HEIDELBERG MATERIALS - GSM

# **RÉPONSE A L'AVIS DE LA CLE du 28 juin 2023**

Projet de renouvellement et d'extension de la sablière de Saint-Colomban

14/03/2024

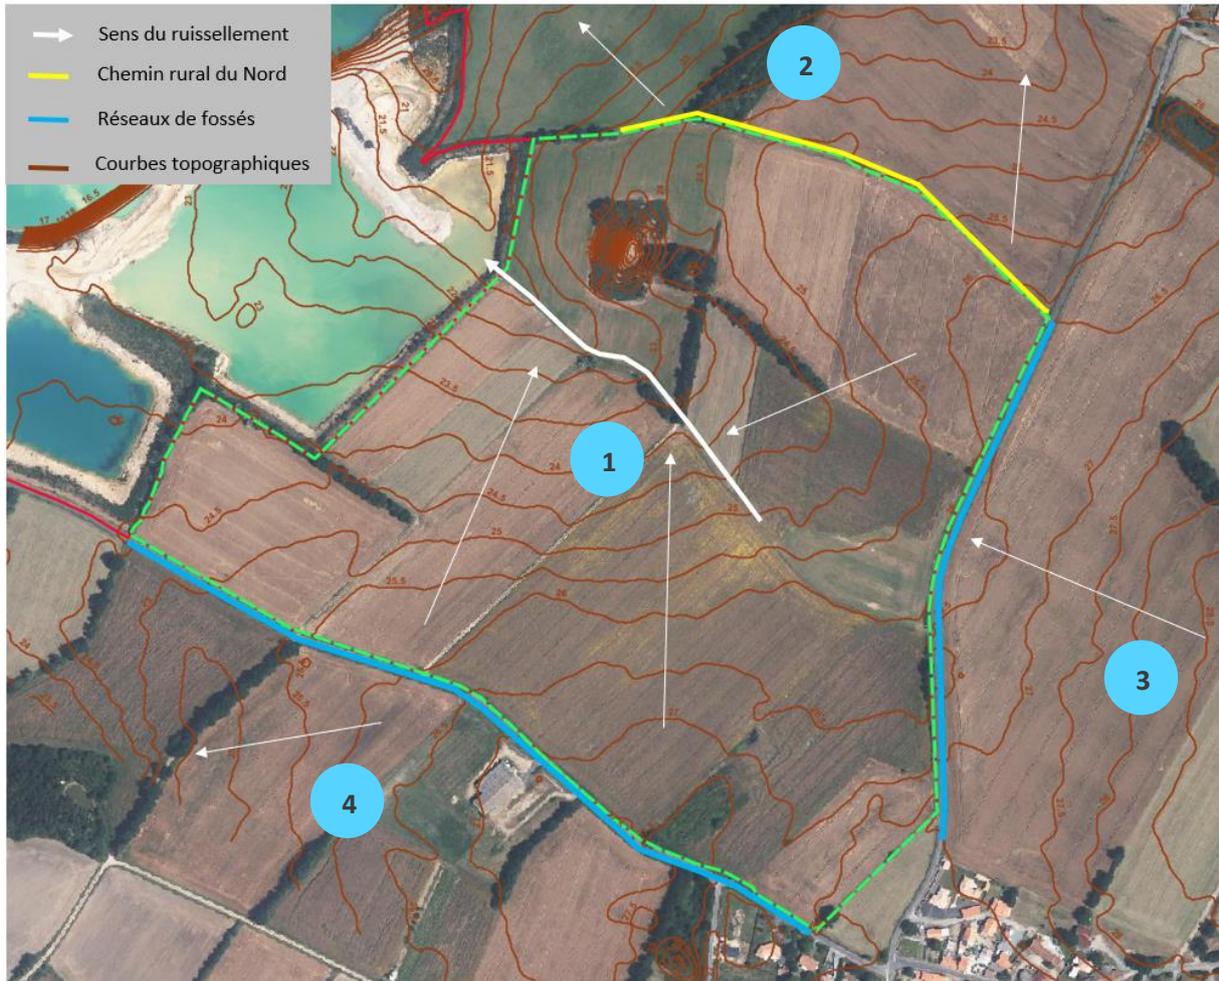
La réponse complémentaire n'apporte pas de garanties complémentaires quant aux risques de dégradations de la qualité de l'eau.

La réponse complémentaire indique que certaines haies concourent à la limitation du ruissellement. Toutefois, il n'y a pas de modification du projet qui permettrait d'améliorer cet effet en augmentant l'infiltration de l'eau.

Pour rappel, l'exploitation de l'extension se fera de façon identique qu'actuellement. Des analyses de suivi de la qualité des eaux souterraines sont et seront réalisées. Actuellement, ces suivis ne montrent pas d'atteinte à la qualité des eaux depuis 2016 (date du démarrage de l'accueil de remblais inertes extérieurs).

Les fossés en limites du projet (qui restent fonctionnels) et les plantations prévues ne peuvent être mieux placés pour limiter le ruissellement car situés en amont hydraulique et topographique immédiat du projet.

Par ailleurs, les limites du projet d'extension sont marquées par des éléments qui isolent déjà le projet de l'extérieur. Les eaux ne peuvent pas ruisseler de l'extérieur vers l'intérieur de la sablière et inversement :

- Au Nord, le chemin agricole restant en place est positionné sur une crête topographique. Au nord de celui-ci les eaux ruissellent vers le Redour, au sud de celui-ci les eaux ruissellent vers l'intérieur de la sablière.
- A l'Est, la route est longée par un fossé drainant les eaux ruisselant depuis l'Est,
- Au Sud, la route est là aussi située sur une crête topographique marquant la séparation du bassin versant du Redour et du bassin versant de la Mandironnière. Les eaux au sud de cette route ruissellent donc vers la Mandironnière et non vers la sablière.
- L'emprise de l'extension présente une topographie marquée par une « vallée centrale » qui oriente les eaux vers le Nord-Ouest, vers la sablière actuelle.

Ainsi, nous pouvons identifier 4 zones distinctes :

1. Zone 1 : l'emprise de l'extension où les eaux de ruissellement sont dirigées vers la sablière actuelle ;
2. Zone 2 : les eaux de ruissellement sont orientées vers le Redour au Nord ;
3. Zone 3 : les eaux de ruissellement sont captées par un fossé qui les oriente vers les Redour au Nord ;
4. Zone 4 : Les eaux ruissellement sont orientées vers la Mandironnière au Sud.

Figure 1 : Coupe topographique de la zone humide sur laquelle sont reportés les niveaux de basses et hautes eaux actuelles

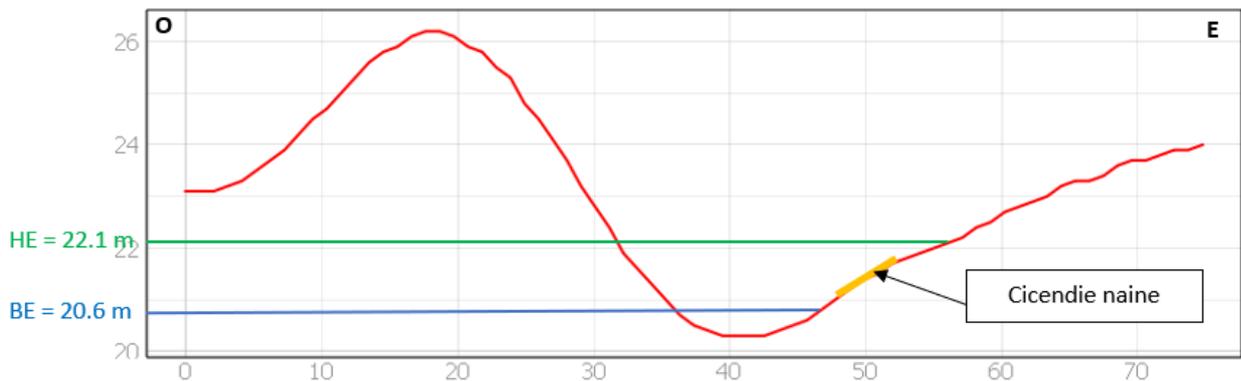
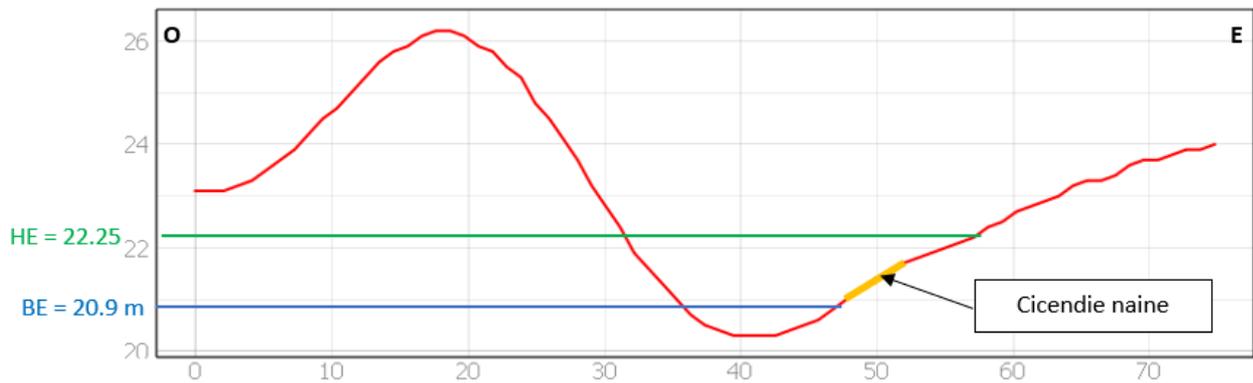
La réponse complémentaire précise le maintien d'une population végétale (Cicendie naine) présente sur la zone humide évitée, mais soumise au marnage de la nappe phréatique.

Le marnage de la nappe phréatique au droit de la zone humide va être modifié de 1,5m à 1.35m, avec un décalage de +30cm en basse eaux et +15cm en hautes eaux.

Il est difficile d'assurer que ce léger décalage de la nappe phréatique permette le maintien de la population végétale. Il est également difficile d'assurer le contraire.

La modification du marnage, telle que simulée dans l'étude hydrogéologique, n'empiète pas sur les côtes altimétriques occupées par la population de Cicendie Naine. Celle-ci restera entièrement exondée en basses eaux et entièrement inondée en hautes eaux.

Ci-dessous sont remises les coupes topographiques de la zone humide avec le positionnement des basses et hautes eaux avant et après projet. La population de Cicendie Naines y est positionnée.

Figure 2 : Coupe topographique de la zone humide sur laquelle sont reportés les niveaux de basses et hautes eaux simulées avec le projet (après réaménagement).

Cette population n'aura donc pas à migrer pour survivre.

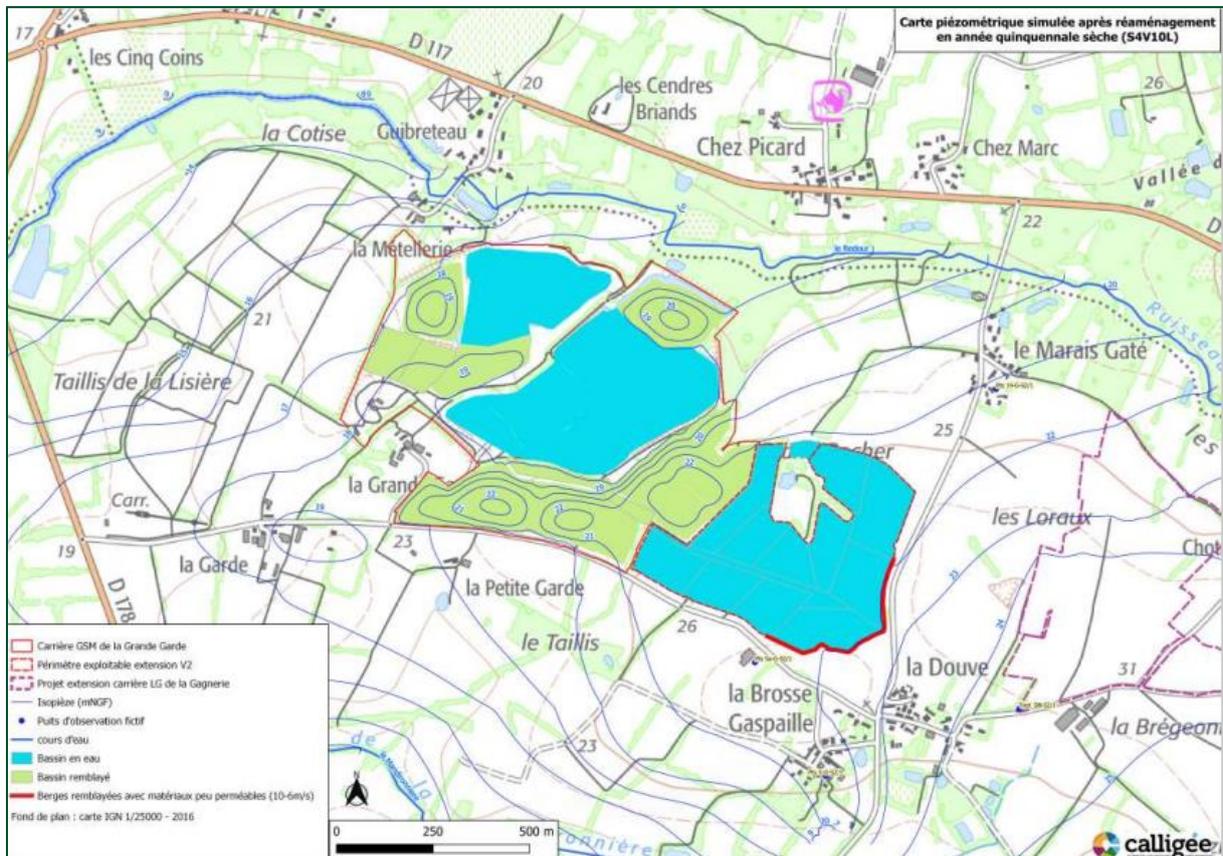
La réponse complémentaire indique que les sables exportés possèdent un taux d'humidité largement inférieur (3.452%) au taux de 7% initialement présenté.

L'humidité des matériaux fait partie des paramètres analysés. Voici ci-dessous l'humidité mesurée sur les différentes granulométries produites sur Saint-Colomban entre le 16 février 2022 et le 15 février 2023.

Granulométrie analysée	% humidité
0/2	4,5 %
0/4 préfa	2,76 %
0/4 Qualifrais	3,5 %
4/10	3,5 %
10/20	3,0 %
<b>Moyenne</b>	<b>3,452 %</b>
